泊発電所3号炉

基準津波に関するコメント回答

(地震に伴う津波と地震以外の要因に伴う津波の組合せ)

令和4年9月16日
北海道電力株式会社

「5. 地震に伴う津波と地震以外の要因に伴う津波の組合せ」(6/8) T_{max} が算出できない理由

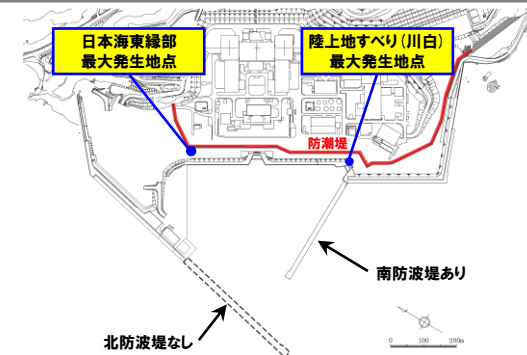
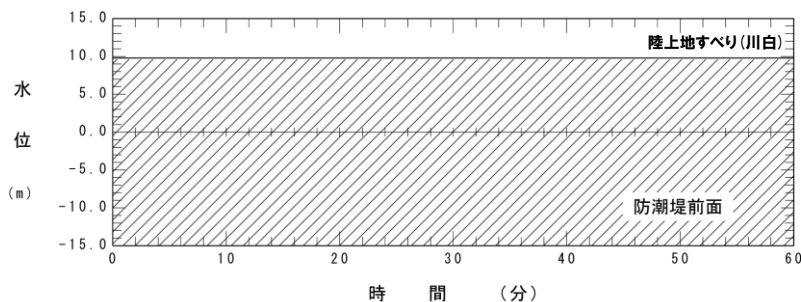
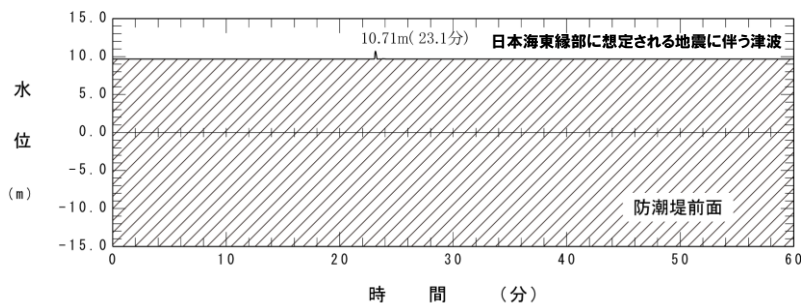
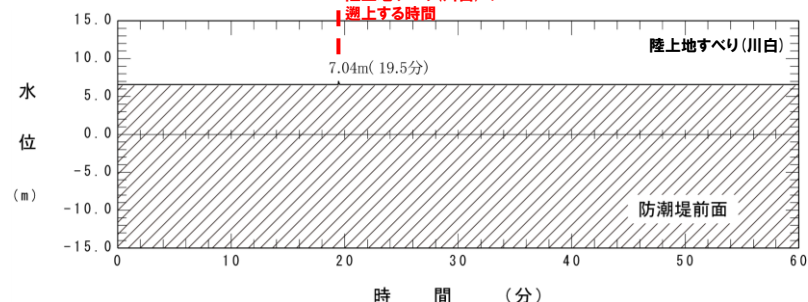
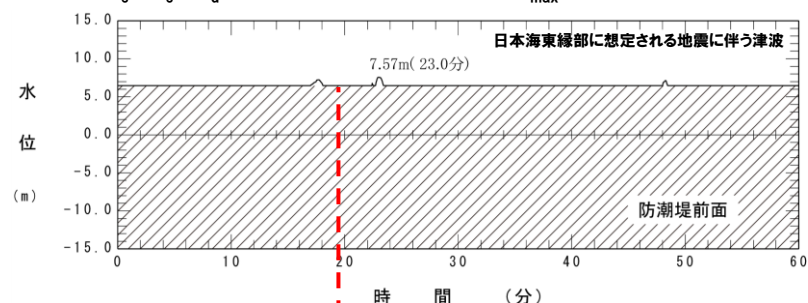
- 令和4年7月1日審査会合において、 T_{max} の算出対象地点に関する検討方針を説明している。
- 上記の検討方針に基づく検討結果では、地形モデルによっては T_{max} が算出できない場合があることから、検討方針を変更した。
※変更前の検討方針はP7参照、変更後の検討方針はP12参照。

- 最大発生地点における日本海東縁部に想定される地震に伴う津波と陸上地すべり(川白)の水位時刻歴波形を確認した。
- T_{max} を算出できない理由は、下表に記載のとおりである。

○陸上地すべり(川白)が遡上しないため、 T_{max} を算出できない。

○日本海東縁部に想定される地震に伴う津波の遡上する時間と、陸上地すべり(川白)の遡上する時間が、 $T_s \sim T_s + T_d$ の範囲よりも離れているため、 T_{max} を算出できない。

「5. 地震に伴う津波と地震以外の要因に伴う津波の組合せ」(7/8) 同一波動場での津波解析の検討イメージ図

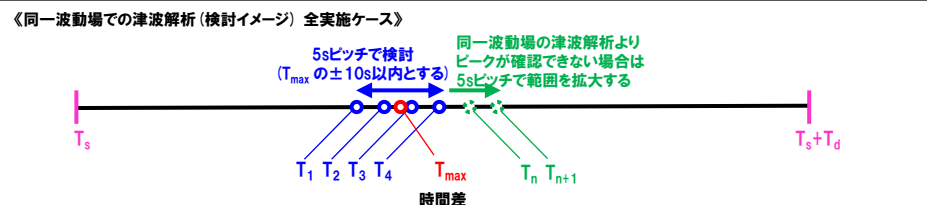
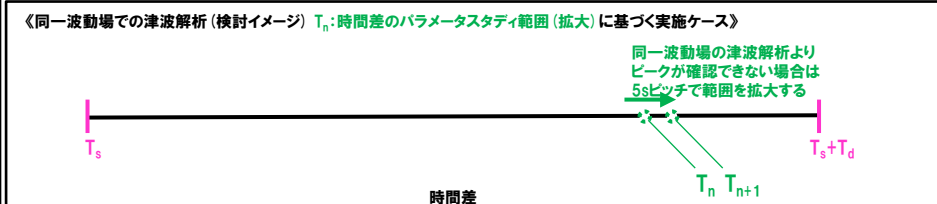
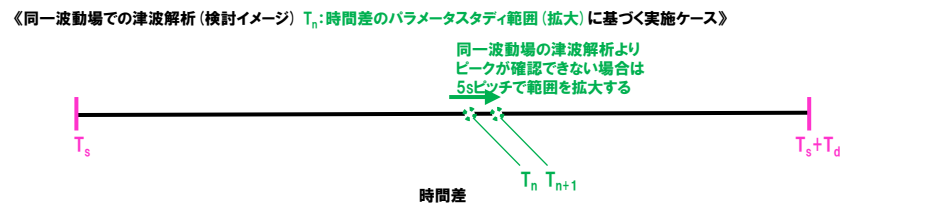
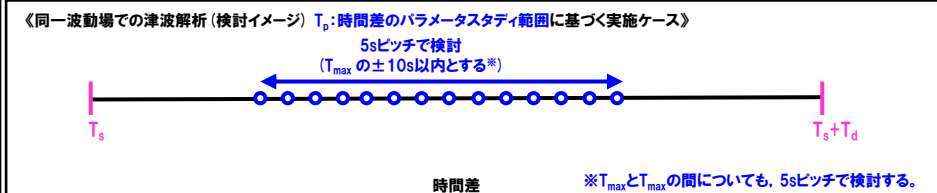
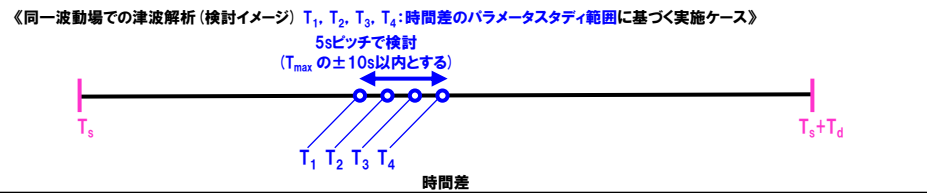
- 同一波動場での津波解析の検討イメージ図について、複数の T_{max} が算出される場合のイメージ図に変更した。
- なお、時間差のパラメータスタディ範囲に基づく実施ケース(T_p)として、 T_{max} と T_{max} の間についても、5sピッチで検討する。

変更前 (令和4年7月1日審査会合)

変更後 (今回説明)
